Determinazione dirigenziale	n. DET-AMB-2025-6963 del 04/12/2025
Oggetto	Art. 11 D.Lgs. n. 115/2008, L. n. 241/1990, Art. 17 L.R. n. 26/2004, Art. 29-nonies D.Lgs. n. 152/2006. AVI.COOP S.C.A. (Società Cooperativa Agricola) con sede legale in Via del Rio n. 336 in loc. San Vittore in Comune di Cesena. Autorizzazione Unica alla costruzione e all'esercizio di un impianto di produzione di energia elettrica in assetto cogenerativo da fonti convenzionali di tipo "gas metano", di potenza elettrica nominale pari a 1.067 kWe, da ubicarsi presso lo stabilimento situato nei Comuni di Galeata e Santa Sofia, in Strada Provinciale n. 4 del Bidente.
Proposta	n. PDET-AMB-2025-7245 del 04/12/2025
Struttura adottante	Servizio Autorizzazioni e Concessioni di Forlì-Cesena
Dirigente adottante	Elena Montepaone

OGGETTO: Art. 11 D.Lgs. n. 115/2008, L. n. 241/1990, Art. 17 L.R. n. 26/2004, Art. 29-nonies D.Lgs. n. 152/2006. **AVI.COOP S.C.A. (Società Cooperativa Agricola)** con sede legale in Via del Rio n. 336 in loc. San Vittore in Comune di Cesena. **Autorizzazione Unica** alla costruzione e all'esercizio di un impianto di produzione di energia elettrica in assetto cogenerativo da fonti convenzionali d

C2.6 Emissioni sonore

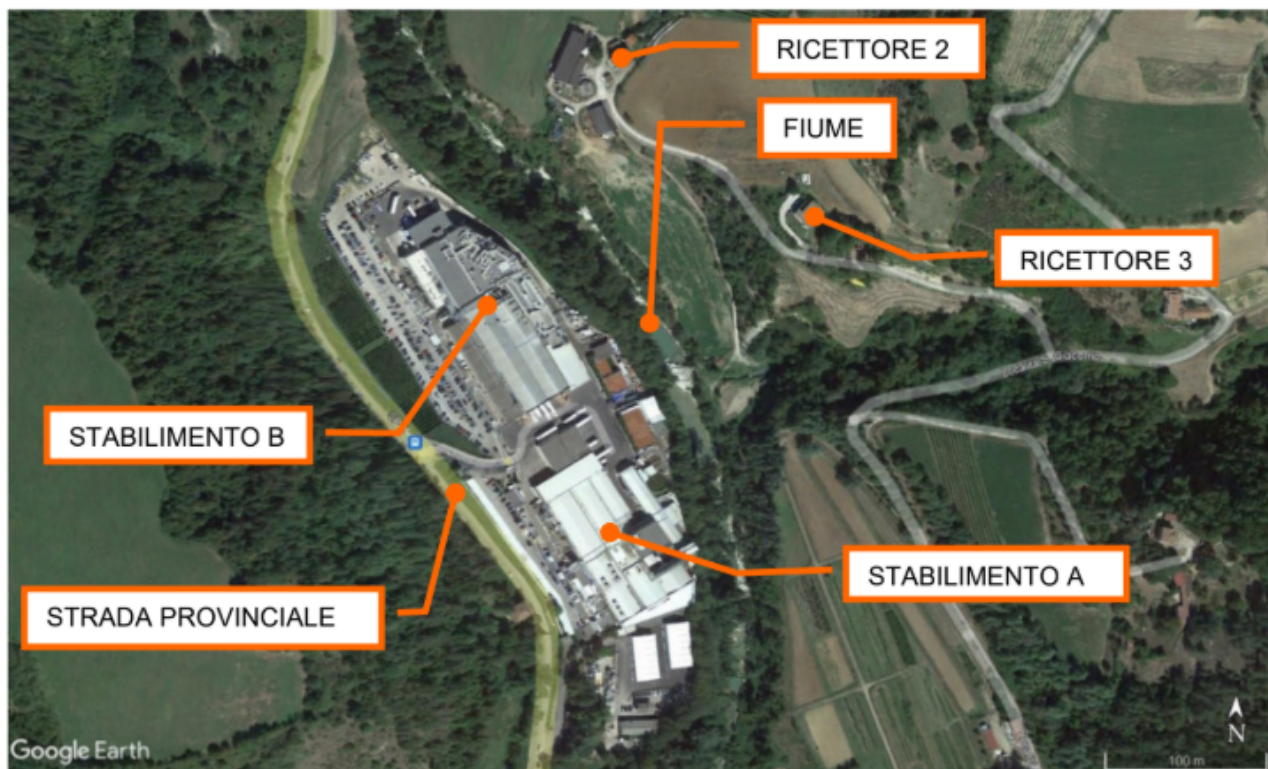
7.8. il § **C2.6 Emissioni Sonore** viene modificato come segue:

Come già richiamato, i Comuni di Santa Sofia e Galeata non si sono dotati fino ad oggi del Piano di Classificazione acustica ai sensi della legge regionale 9 maggio 2001 n. 15. ~~Risulta che siano stati elaborati unicamente i Documenti preliminari in base ai quali l'installazione, che ricade in parte nel Comune di Santa Sofia ed in parte in Comune di Galeata, è classificato in Classe acustica V, con aree limitrofe classificate in Classe III e con l'eccezione del "buffer" relativo alla strada provinciale del Bidente classificato in IV.~~ Il TCA ha pertanto individuato come appartenente alla

classe acustica VI (aree esclusivamente industriali) il plesso aziendale, in classe acustica III (aree di tipo misto) i due ricettori costituiti da civili abitazioni ed in classe acustica IV (aree produttive) il “buffer” relativo alla strada provinciale del Bidente. **(modifica novembre 2025)**

I ricettori individuati dall'azienda AVI.COOP S.C.A. sono costituiti ora da n. ~~3~~ 2 civili abitazioni denominate rispettivamente ~~R1~~, R2 ed R3 rappresentate nella tabella successiva; ~~si fa presente che il ricettore R1 consiste di un'immobile ormai abbandonato~~ è presente inoltre il ricettore R1 che consiste in un immobile ormai abbandonato. **(modifica novembre 2025)**
